整理No： 49M-07-005

協力工場 不良品連絡書

仕様番号	300365-8-11
品名	DF49-20P-0.4SD Pセツインサ
金型番号	MM368
ロットNo	170718-1-D-003
連絡受理日	2017/07/29
対象数量	10,000個

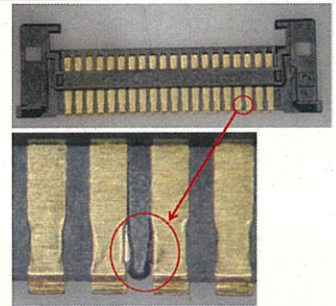
不良内容
ショート協
力
工
場
記
入1. 確認内容
上記写真にて確認しました。

2. 発生原因、樹脂バリがでていたので取って下ろし、作業指示があり、3人同時に作業に入り、樹脂バリを取りながら作業していたが、途中でショートも見え、樹脂バリ取りとショート検査を同時に作業を進めたが、ショートの見落としを流出させてしまいました。

4. 流出原因
左記同じ3. 発生防止対策
初めての検査は特に不良内容を理解してから作業に入る。又別の不良が発見された時も、他の作業員にも理解した中で、作業を行なう。5. 流出防止対策
左記同じ

対策後 170817-1-0-01, 03-170821-1-R-05-06 の計5ロットにおいて同不良発生なしの為有効性ありと判断致します。
